Verkeersveiligheidsaudit
Rijkswegennet

A4 Haaglanden - N14

VVA Fase 1

Reactienota verkeersveiligheidsaudit fase 1

Blad 6

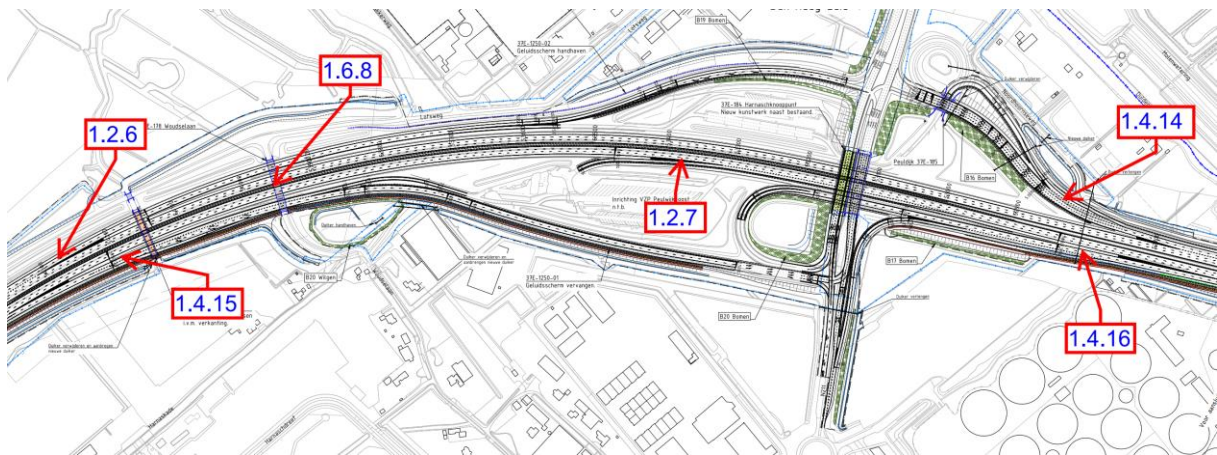
Blad 6	1.2.7	HRL toerit VZP Peulwijk: De invoeging op de hoofdrijbaan is gesitueerd in een rechtsdraaiende horizontale boogstraal met een $R_h=1491m$.	De invoegende weggebruiker moet in een relatief krappe horizontale boog invoegen op de hoofdrijbaan en heeft daarbij slecht zicht op stroomopwaarts komend verkeer welke direct wil gaan weven na het puntstuk. De toch al lastige stuur manoeuvre in combinatie met slecht zicht betekend en extra rijtaakbelasting, waardoor de kans op ongevallen toeneemt.	Conform de richtlijnen, tabel 6.5 van de ROA 2017, de boogstraal verruimen.

Blad 6	1.4.14	HRR Afslag VZP Peulwijk West: Deze is gesitueerd in de afrit naar Den Haag-zuid in aansluiting 12. Deze afrit zal zeer onverwacht zijn voor de hier onbekende weggebruiker. De 2 ^e afrit zal moeilijk te bewegwijzieren zijn.	Er zullen onverwachte rem- en stuuracties optreden, met als gevolg mogelijk ernstige kop/staart ongevallen.	Toegang naar de verzorgingsplaats via het onderliggend wegennet faciliteren.
Blad 6	1.4.15	HRL, afrit aansluiting 12: Beslismomenten vallen kort achter elkaar. De weggebruiker welke via de taper uitvoeging de afrit richting Den Haag Zuid wil nemen, moet na het puntstuk direct weven met verkeer rijdend op rechter rijstrook en links wil uitvoegen richting de VZP. Dit is een ongebruikelijke en onverwachte situatie en lastige handeling. Het valt niet te verwachten dat vrachtverkeer gebruik maakt van de taper. Bovendien ontstaat een trechter in het wegbeeld vanwege het insnoeren en weglaten van de vluchtstrook onder het viaduct Woudselaan.	Grote kans op conflicten tussen snelverkeer op de taperuitvoeger en de linkerrijstrook en langzaam naar rechts opschuivend verkeer richting de verzorgingsplaats.	Onderzoek een alternatieve inrichting en ontsluiting van de verzorgingsplaats.

Blad 6	1.4.16	PRL / HRL toeritten aansluiting 12: De afstand tussen de invoegstroken van de beide toeritten west en oost vanaf de N211 op de hoofdrijbaan, voldoen niet aan de vereiste turbulentie lengte. Aanwezig is ca. 350m, terwijl minimaal 550m benodigd is. De combinatie met het stroomafwaarts gelegen a-symmetrische weefvak richting aansluiting 11, zorgt voor een verkeersonveilige situatie.	De combinatie van veel (vracht)verkeer met turbulentie op HRL door invoeging VZP, turbulentie dubbele zelfstandige toeritten (oost en west) van de N211 op het a-symmetrische weefvak vóór de drukke aansluiting 11 richting Rijswijk. Dit gezamenlijk kan leiden tot moeilijke verkeersafwikkeling in de spits, met een groot risico op aanrijdingen.	Onderzoeken of de 3 genoemde toeritten te combineren zijn en/of middels een parallelvoorziening te laten aansluiten op de HRL. NB turbulentielengte bij een invoeger is maatgevend. Van een samenvoeging mag worden afgeweken.

Blad 6	1.6.8	HRL: In de hor. Boog R=-1497m ontstaat een zichtprobleem door de geleiderail op te korte afstand van de rijbaan aan de binnenkant. Ook de middenpijler van viaduct Woudselaan vormt een lokale zichtbeperking.	Er is onvoldoende stopzicht aanwezig. Stilstaande voertuigen worden te laat opgemerkt.	Voldoende zichtverbreding in het ontwerp toepassen.
--------	-------	--	--	---

Blad 6	1.4.15	HRL, afrit aansluiting 12: Beslismomenten vallen kort achter elkaar. De weggebruiker welke via de taper uitvoeging de afrit richting Den Haag Zuid wil nemen, moet na het puntstuk direct even met verkeer rijdend op rechter rijstrook en links wil uitvoegen richting de VZP. Dit is een ongebruikelijke en onverwachte situatie en lastige handeling. Het valt niet te verwachten dat vrachtverkeer gebruik maakt van de taper.	Grote kans op conflicten tussen snelverkeer op de taperuitvoeger en de linkerrijstrook en langzaam naar rechts opschuivend verkeer richting de verzorgingsplaats.	Onderzoek een alternatieve inrichting en ontsluiting van de verzorgingsplaats.

Blad 6	1.2.6	HRR toerit aansluiting 12: De invoeging/ weefvak is gesitueerd in een linksdraaiende horizontale boogstraal met een $R_h = 1491m$.	De wevende weggebruiker moet in een relatief krappe horizontale boog invoegen op de hoofdrijbaan en heeft daarbij slecht zicht op stroomopwaarts komend verkeer welke direct wil gaan weven na het puntstuk. De toch al lastige stuur manoeuvre in combinatie met slecht zicht betekend en extra rijtaakbelasting, waardoor de kans op ongevallen toeneemt.	Conform de richtlijnen, tabel 6.5 van de ROA 2017, de boogstraal verruimen.	<p>Lengte waarover de boog aanwezig is, is beperkt. Aanpassing van de bestaande horizontale boogstraal heeft veel gevolgen voor het totale systeem van de A4. Op basis van kosten, maakbaarheid en faseerbaarheid is gekozen voor het behouden van de bestaande boogstraal en af te wijken van de richtlijn. Ook de locatie kan niet aangepast worden i.v.m. ligging bestaande VZP en turbulentieafstanden.</p> <p>Voorstel FLOW4: ontwerp wordt niet aangepast, geen restrictivo.</p>

Blad 6	1.2.7	HRL toerit VZP Peulwijk:	De invoegende weggebruiker moet in een relatief krappe horizontale	Conform de richtlijnen, tabel 6.5 van de ROA	Aanpassing van de horizontale boogstraal heeft veel ge-
